# 詳細設計レビュー (本命マシン)

# 全体レイアウト

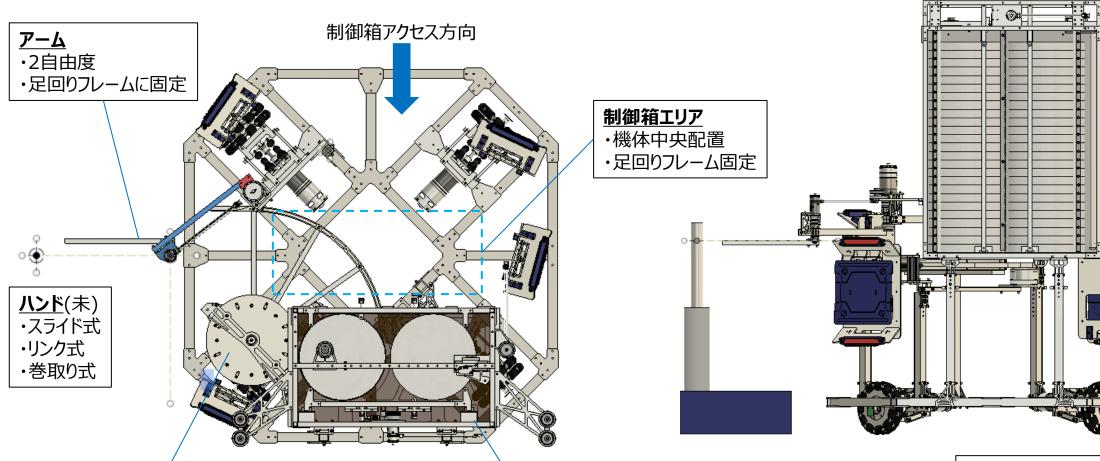
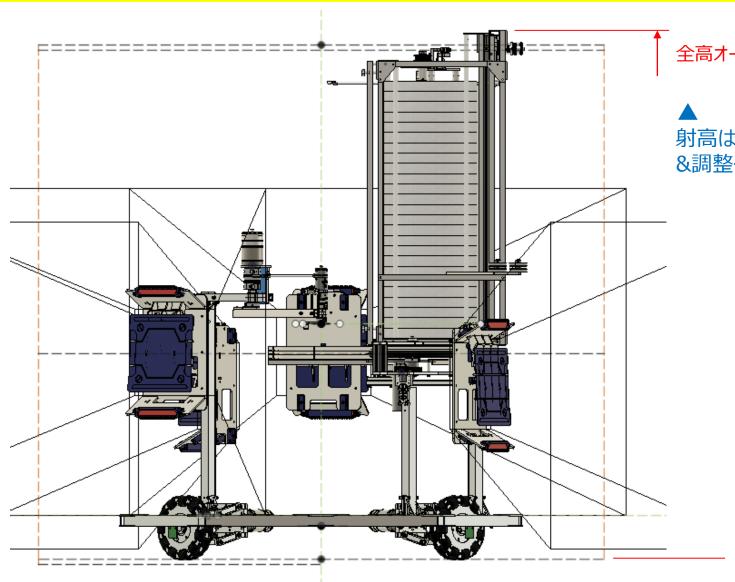
- ・伊藤カーで運べるよう分離前提
- ・整備性向上,回路安全性のためナットレス化(めねじ,カレイナット等)▲

- ·ローラ径Φ175
- ・射高:360(400→360) ▲
- ・足回りフレームに固定

全高オーバー(30mm)

射高は400→360にする. &調整代は設ける(±20mm程度)

> 保険機360 DR2本命405 DR3本命400 (-30mm)/10mm刻み

# 射出機構

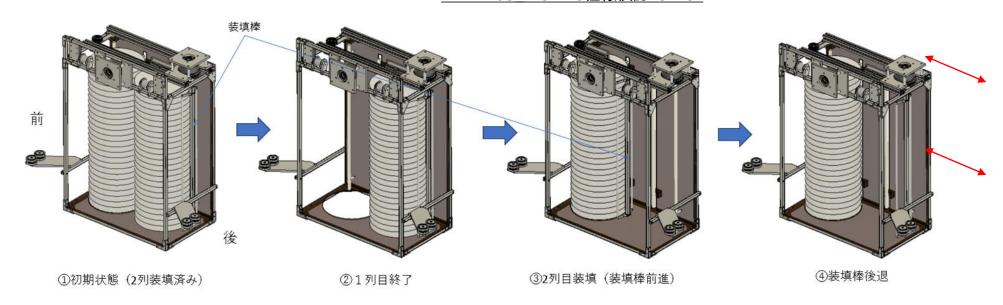
- ▲・プーリをコストカット&軽量化 (3DP製)
  - ・ラックのコストカット
  - └ フレキラック(固定側は10x20とかのアングル)
  - └ or 3DP製(信頼性の観点からフレキラック優先)
  - ・ローラとの干渉部
- 使用モータ: GM6020→変更予 L 底板廃止(L字板) & +3mm MG設置高さ上げ 「伊藤]

# マガジン(MG) 図はDR2

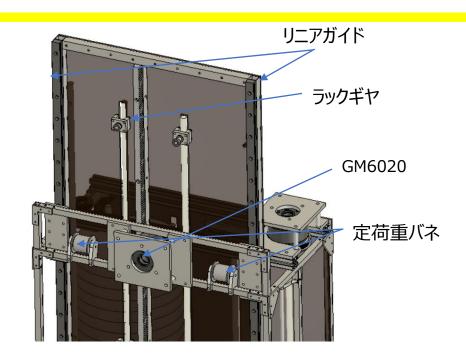
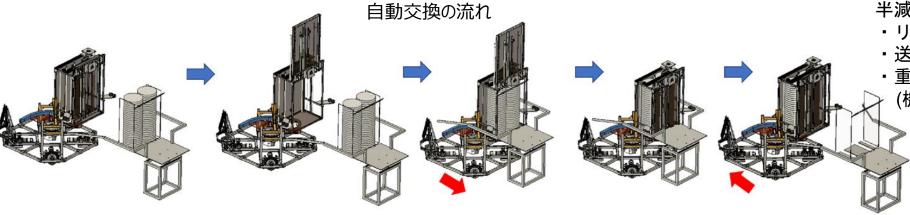
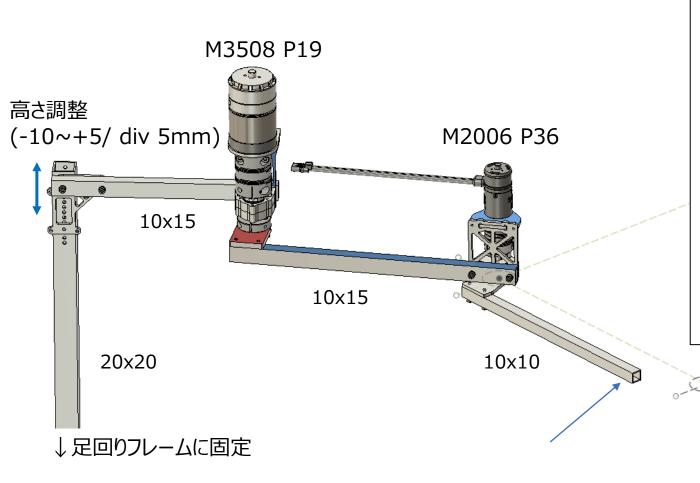
現時点で9kg.

#### 半減必須

- ・リニアガイドは9mmサイズまで下げry.
- ・送り出しモータ変更(前頁) && LSx2追加
- ・重心を下げるため,シャッタのモータは ∤ (機構変更)

# たいまつアーム

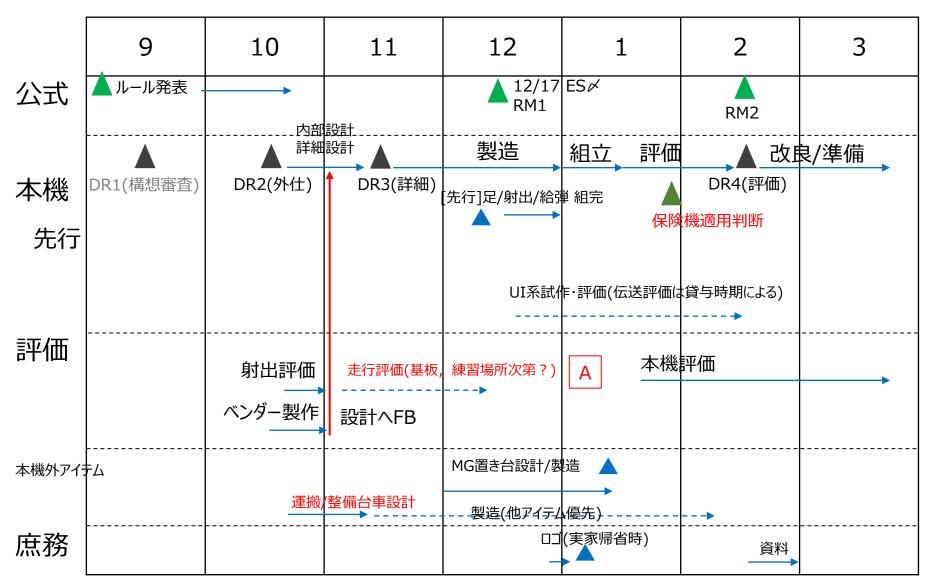
- ・配線取り回し設計
- ・スピードコントローラ固定部設計
- ・ハンド本体との接続

▲カップリングは安価なものを探す. (アリエク, Amazon等)
